*Oggetto:* **[ID: 8312] BAGNOLI DI SOPRA (PD):** progetto per la realizzazione di un impianto di produzione di energia elettrica da fonte fotovoltaica della potenza nominale complessiva di 26,669 MW costituito da n. 4 impianti denominati "Bagnoli 1", "Bagnoli 2", "Bagnoli 3", "Bagnoli 4" nel Comune di Bagnoli di Sopra (PD).

**Procedimento** ai sensi dell'art. 23, del D.Lgs. 152/2006 -VIA

**Proponente:** Chiron Energy SPV\_07 S.r.l.

**Richiesta di modifica e integrazione degli elaborati progettuali necessarie ai sensi dell'art. 24 del Dlgs n.152/2006.**

**Fig. 1** Dettaglio dell'area recintata del campo fotovoltaico e dell'elettrodotto

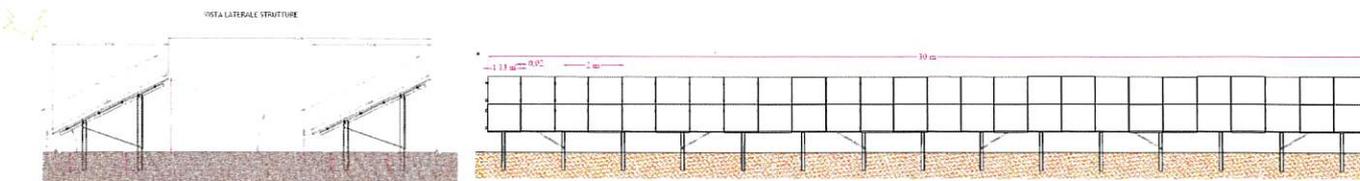
L'impianto sarà connesso alla rete elettrica nazionale con un cavidotto: la soluzione tecnica, individuata da e-distribuzione con propria S.T.M.G., prevede la costruzione delle nuove linee MT a 20 kV denominate “QUINTA STRADA”, “ZONA INDUSTRIALE”, “Z.I. EST” e di un nuovo tratto della linea MT esistente a 20 kV denominata “AGNA”. Tutte le linee saranno costituite da cavi con posa sotterranea. La lunghezza complessiva del cavidotto sarà pari a 2.780 m [Cfr. **fig. 1**].

Fig. 4 Stralcio di Tavola A1 Carta dei vincoli e della Pianificazione Territoriale (P.A.T.I. del Conselvano).

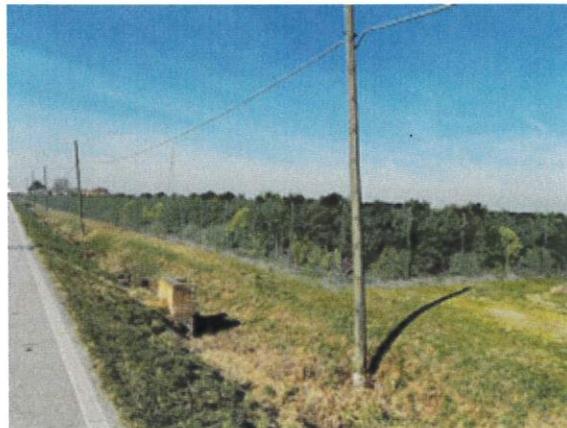
[...] Ai sensi del **P.A.T.I. del Conselvano** il tracciato delle linee elettriche interseca a nord lo Scolo Sardellon Sorgaglia, sottoposto a vincolo paesaggistico ai sensi del D.Lgs. 42/2004 e a sud lo Scolo Sardella che, pur non avendo il vincolo paesaggistico presenta una fascia di rispetto idraulico pari a 10 metri. Come detto dal Proponente, l'attraversamento dello Scolo Sardellon Sorgaglia avverrà con tecnologia TOC e non interferirà con la fascia sottoposta a tutela. Anche lo scolo Sardella sarà attraversato tramite tecnologia TOC [Cfr. **fig. 4**].

Si costata quindi che l'ambito di intervento va ad interferire con la fascia di rispetto dello Scolo Sardellon Sorgaglia, **soggetto a tutela paesaggistica ai sensi dell'art. 142 co. 1 lett. c) del D.Lgs. 42/2004.**

Per quanto sopra si rappresenta **che la collocazione dei pannelli non potrà interessare la fascia di rispetto tutelata ai sensi dell'art. 142 co. 1 lett. c) del D.Lgs. 42/2004.**

1. Dovrà, pertanto, essere previsto un necessario arretramento degli stessi oltre il limite dei 150 metri imposto dalla tutela *ope legis*; all'interno di tale area potranno, di contro, trovare collocazione le previste opere di mitigazione a verde di cui si auspica un'ulteriore implementazione, sulla base di un progetto di sistemazione paesaggistica in cui dovranno essere chiaramente indicati le essenze arbustive oggetto di piantumazione, i sestri di impianto e il piano di manutenzione complessiva; tali opere, ricadendo interamente all'interno della fascia tutelata ai sensi della Parte III del D.Lgs. 42/2004, dovranno essere oggetto di specifica autorizzazione paesaggistica.

4. per quanto attiene alle opere di collegamento alla rete elettrica ricadenti all'interno della fascia di rispetto paesaggisticamente tutelata presso il comune di Conselve, considerata la natura interamente interrata dell'elettrodotto di progetto, verrà prescritto il perfetto ripristino dello stato dei luoghi in esito alle necessarie
